Modulo per la presentazione delle osservazioni per i piani/programmi/progetti sottoposti a procedimenti di valutazione ambientale di competenza statale

ID: Codice procedura (ID_VIP/ID_MATTM):10844

Impianto per la produzione di energia elettrica da fonte eolica, costituito da 6 aerogeneratori della potenza complessiva di 37,2 MW, un sistema di accumulo da 25 MW e relative opere connesse in località "Rempillo" nel comune di Pitigliano (GR).

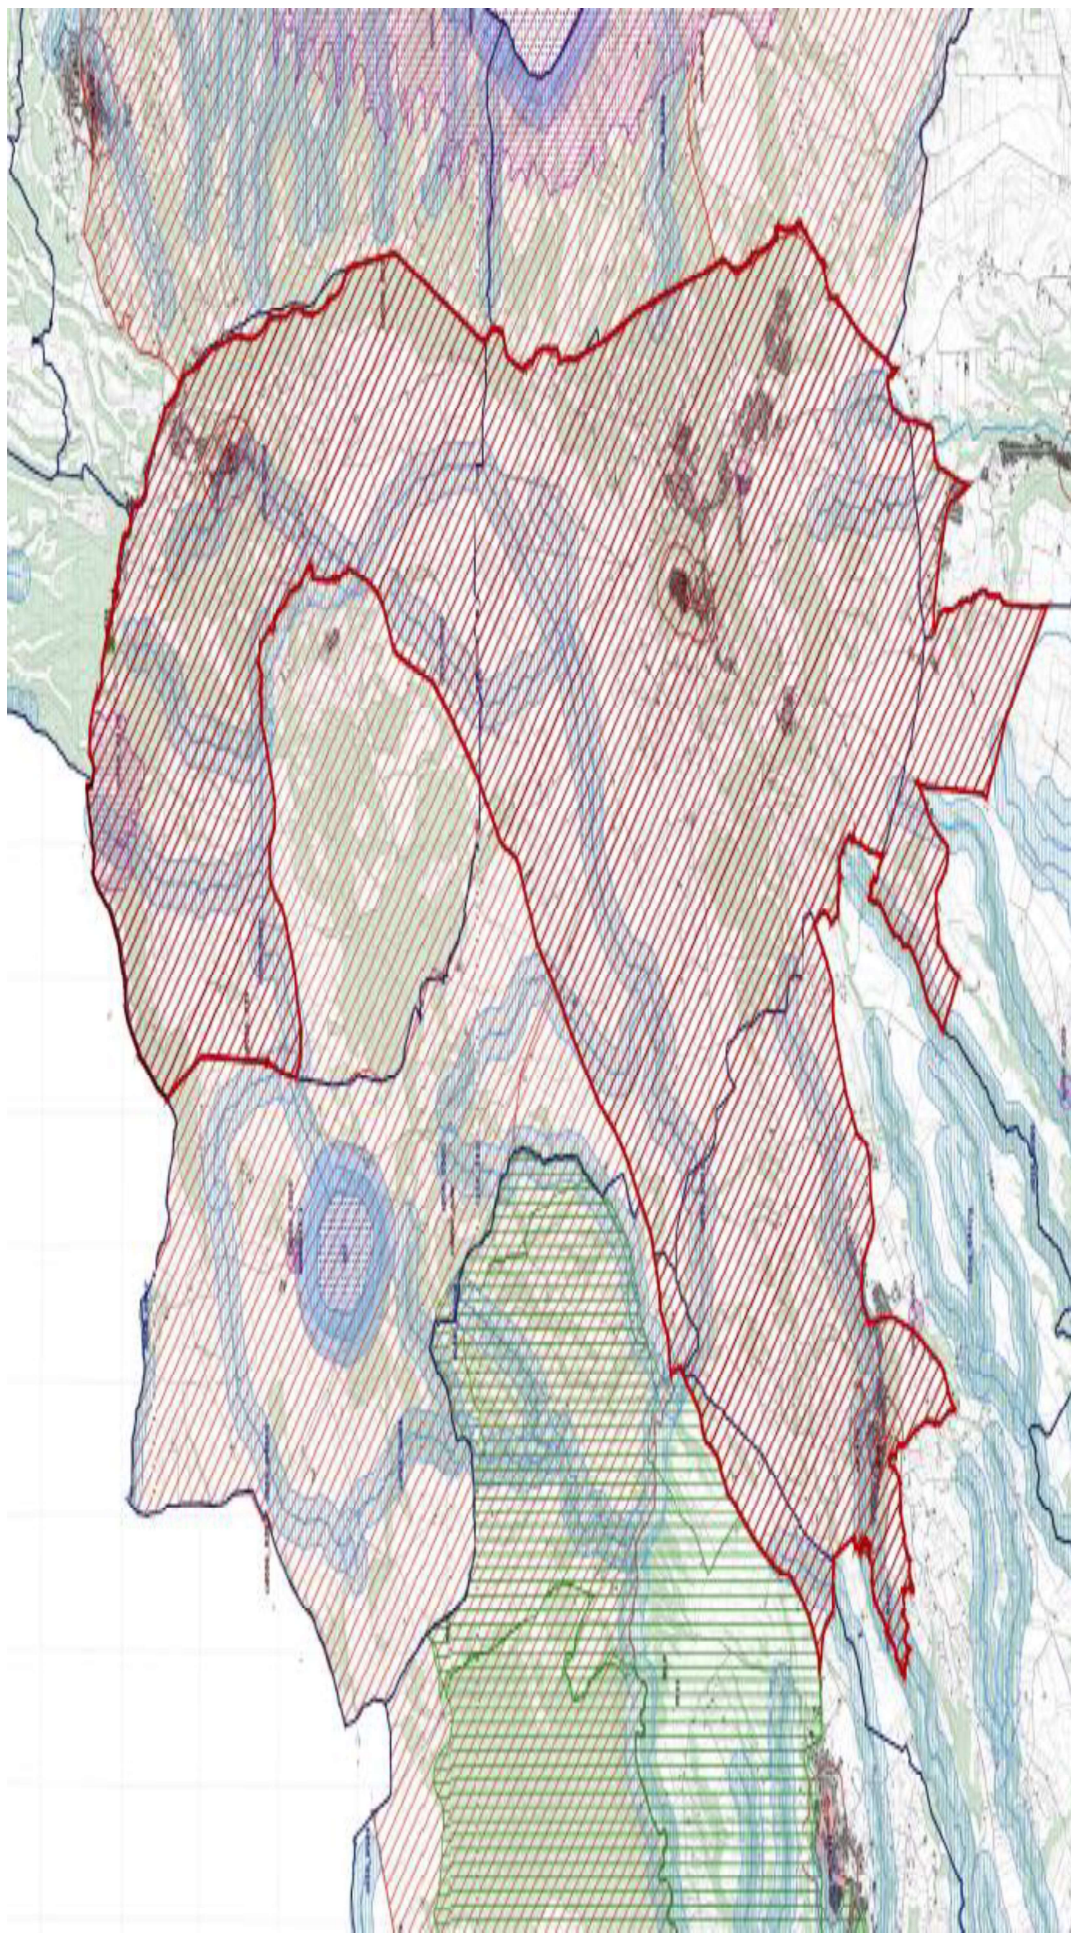
Tornando alla questione di legittimità, alla luce del combinato disposto dal "vincolo sul patrimonio paesaggistico (artt. 136 e ss. e 142 del decreto legislativo n. 42/2004 e ss.mm.ii.) e sui beni culturali" (artt. 10 e ss. del decreto legislativo n. 42/2004 e ss.mm.ii.) e dal comma 8 lettera c-quarter del D.Lgs 191/2021 e ss.mm.ii si evince che, ad oggi, le aree in cui sono previsti gli insediamenti dei sei aerogeneratori dell'impianto eolico denominato "Rempillo" non sono idonee perché ricadono tutte all'interno della fascia di rispetto dei **beni paesaggistici di notevole interesse pubblico denominati "Conca del Lago di Mezzano e territorio circostante" (D.M. 22.05.1976)** comprendente anche il **vincolo "Selva del Lamone" (D.M. 22.05.1984)** tutelati dall'**art. 136 del Codice del Beni Culturali e del Paesaggio** e in particolare un aerogeneratore (P01) è a 100 metri dal primo vincolo citato e gli altri cinque compresi in una distanza massima tra 1 km e 2 km (vedi immagine n. 1 dell'ALLEGATO). Nella fascia di rispetto dei 3 km anche la porzione di vincolo rappresentato dalla Selva del Lamone che gode di altre importanti tutele in quanto Riserva Naturale regionale (L. 394/91 e L.R. 29/97), Zona di Protezione speciale (ZPS) insieme ai Monti di Castro collegati tra loro da una Zona di Conservazione Speciale (ZSC), il sistema fluviale Fiume Fiora-Olpeta. La Selva del Lamone oltre il vincolo paesaggistico di notevole interesse pubblico che la rende area non idonea all'installazione degli impianti FER anche nelle sue fasce di rispetto dei 3 km, gode di un'altra tutela che ne rivela l'importanza di area di importanza internazionale per l'avifauna IBA (012) che viene collegata all'altra IBA (099) Lago di Bolsena attraverso la ZPS Caldera di Latera e la ZSC Lago di Mezzano che insieme sono compresi nel vincolo paesaggistico "Conca Lago di Mezzano..." e verranno uniti dal nuovo vincolo paesaggistico "*Ambito paesaggistico, geologico e geomorfologico*

dell'orlo della caldera di Latera e delle sue pendici interessate dai centri eruttivi periferici" (si veda a riguardo la proposta pubblicata sul sito del MIC in data 09/08/2023 e l'immagine n. 2 dell' ALLEGATO) all'area di notevole interesse pubblico " Conca del lago di Bolsena" (D.M. 24.10.1960). Praticamente una vasta zona che per interesse paesaggistico e naturalistico oltre che storico, archeologico e identitario rappresenta un unicum nel panorama nazionale.

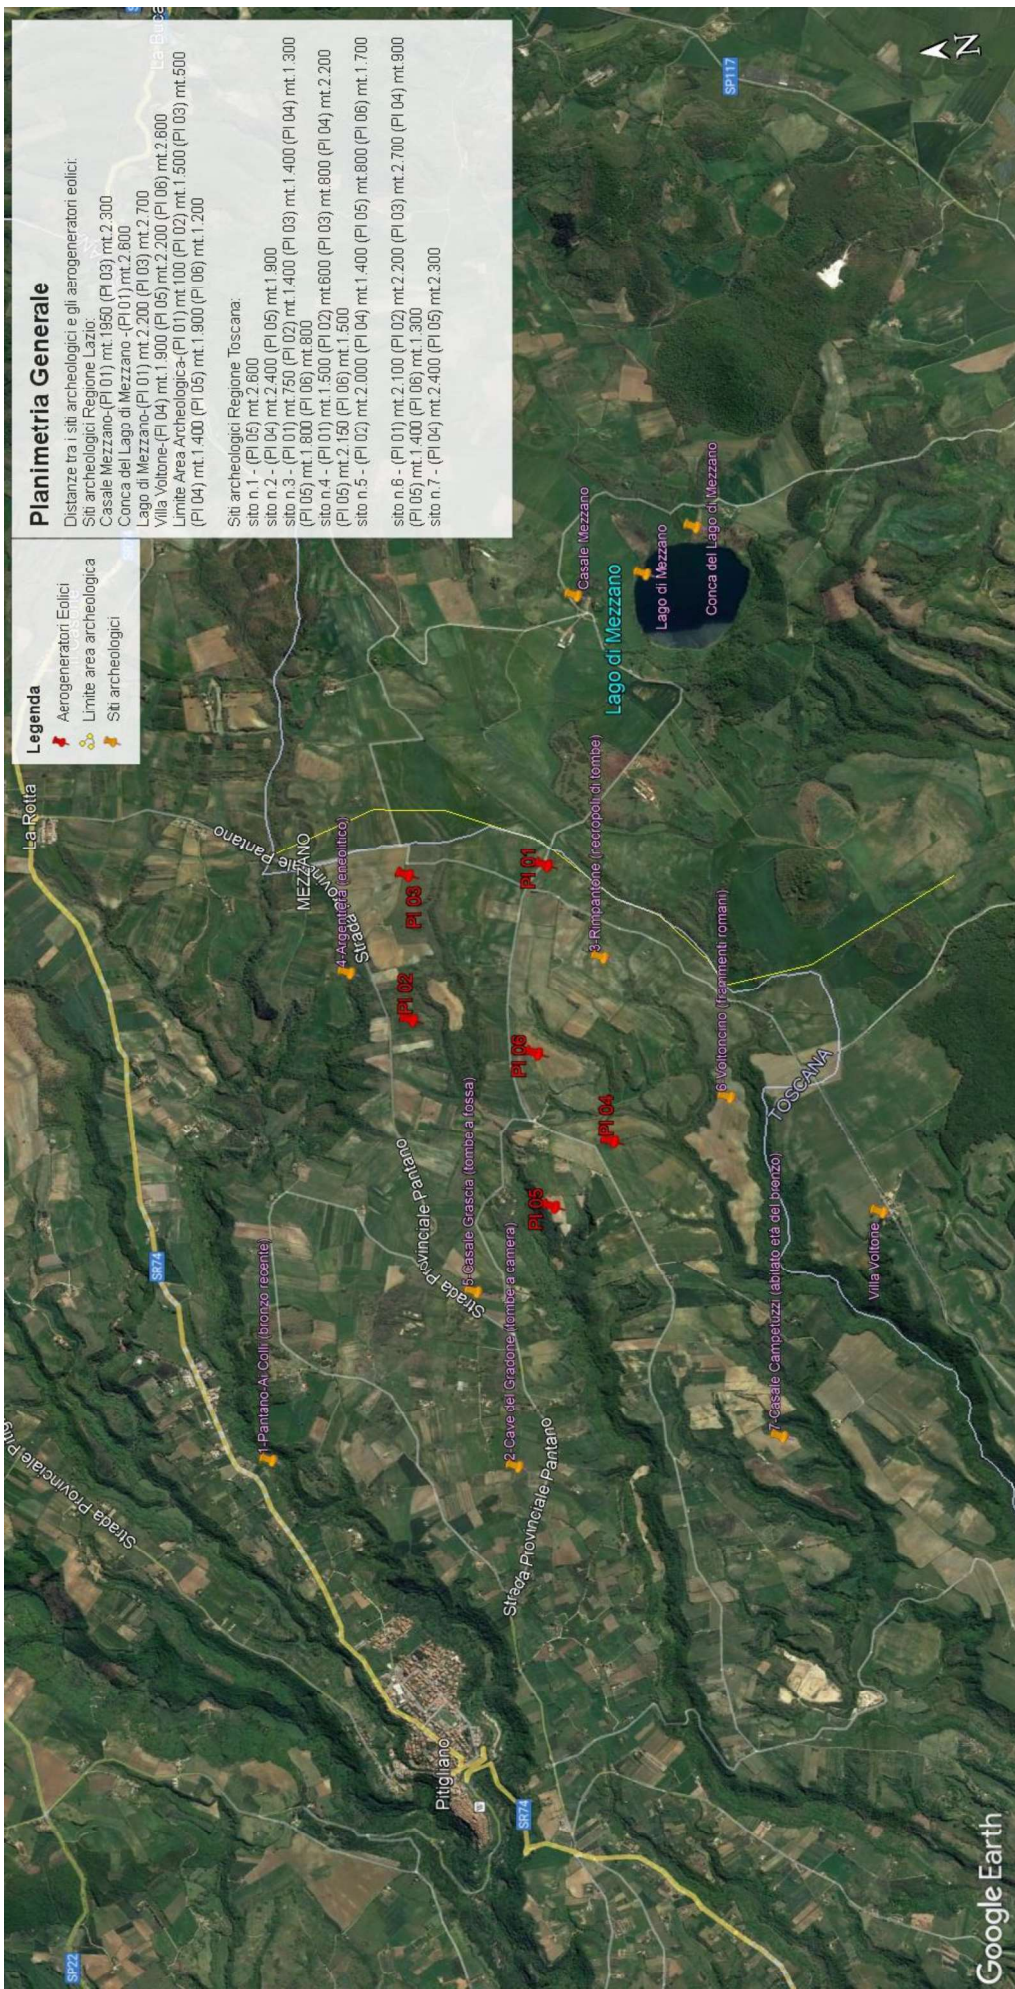
Inoltre, la zona in cui insisterebbe l'impianto eolico industriale Rempillo è compresa nelle fasce di rispetto di 3 km di diversi beni archeologici tutelati dalla parte II del Codice dei Beni Culturali (vedi Allegato, immagine n. 3). Inoltre le pale P04 e P05 ricadono all'interno di un'area archeologica che la Proponente vorrebbe cancellare per il semplice fatto che non è riportata nel documento regionale ma nel documento provinciale come meglio dettagliato nell'Osservazione n. 5. Alla luce di quanto documentato appare chiaro quindi che la collocazione dell'impianto non ha tenuto conto alcuno dei vincoli dell'area nella quale è stato progettato e l'inserimento dell'impianto eolico nel paesaggio e sul territorio non è corretto (Allegato IV delle Linee guida nazionali di cui al D.M dello Sviluppo economico del 10.09.2010).

Le zone di interesse archeologico evidenziate nell'immagine n. 3 a cui si aggiungono anche l'importante abitato protostorico di Sorgenti della Nova e Ruderì del Castello altomedioevale che si trovano a circa 4 km dalle aree in cui è stato progettato l'impianto eolico industriale. Poco più lontano i resti del castello medioevale “Morronacci”. Nell'area vasta le preziose necropoli eneolitiche (Poggi Alti) ed etrusche di Pitigliano, Sovana e Sorano.

Immagine n. 4 Situazione di saturazione da impianti FER nella provincia di Viterbo. Non sono riportati gli impianti fotovoltaici e agrivoltaici che hanno inciso per buona parte nel cumulo di impianti FER per superare già nel 2023 gli obiettivi del PNIEC assegnati alla Regione Lazio per il 20230.

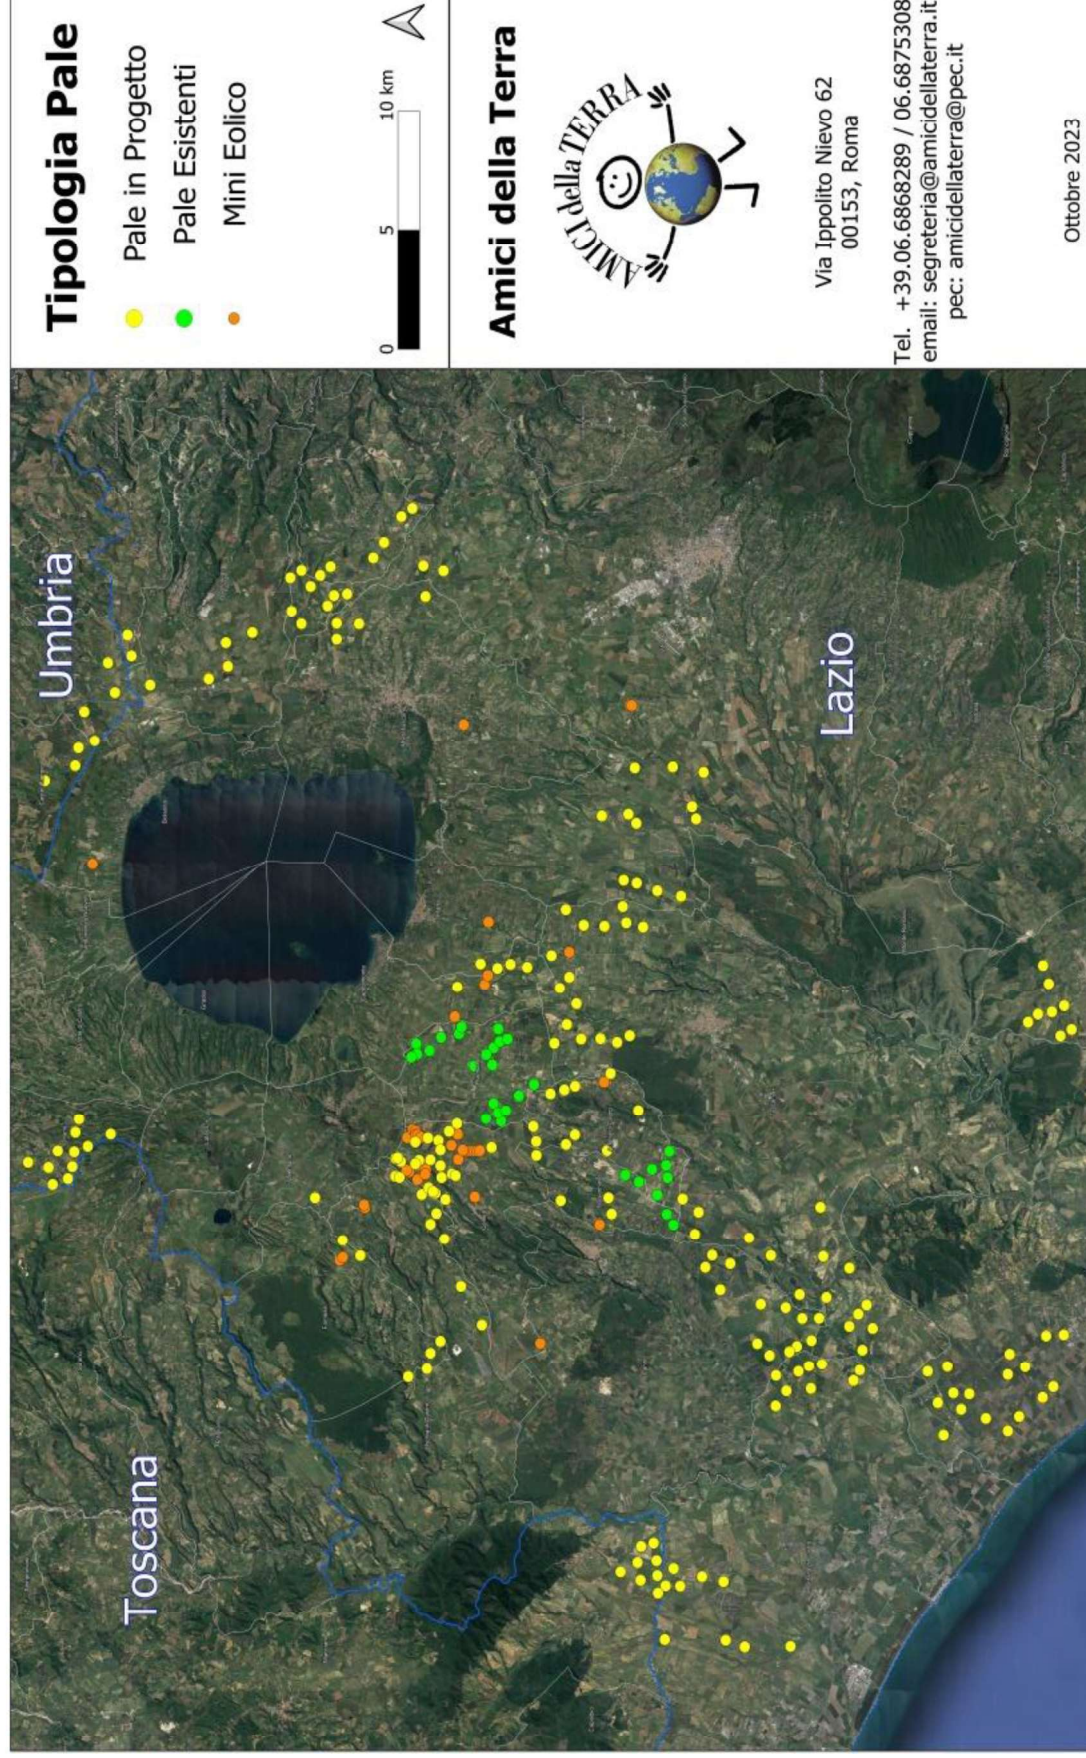
L'impianto eolico "Rempillo" pur essendo "esterno al confine provinciale e regionale ma nelle sue immediate vicinanze (a soli 100 metri i primi due aerogeneratori) oltre ad impattare sul territorio e sulle economie di tre Comuni del Lazio (Farnese, Valentano e Latera) si trova nelle fasce di rispetto dei Beni di notevole interesse pubblico come si è evidenziate nelle Osservazioni nn. 1 e 2 e crea anche degli impatti negativi anche sui beni naturalistici come verrà dettagliato nell'Osservazione n. 4. Inoltre andrebbe a sommarsi al già enorme cumulo di impianti eolici e fotovoltaici e geotermici che già creano una elevata criticità ambientale nella provincia di Viterbo e interferiscono anche con il territorio toscano come si può vedere dalle immagini nn. 4 e 5 dell'Allegato n. 1.
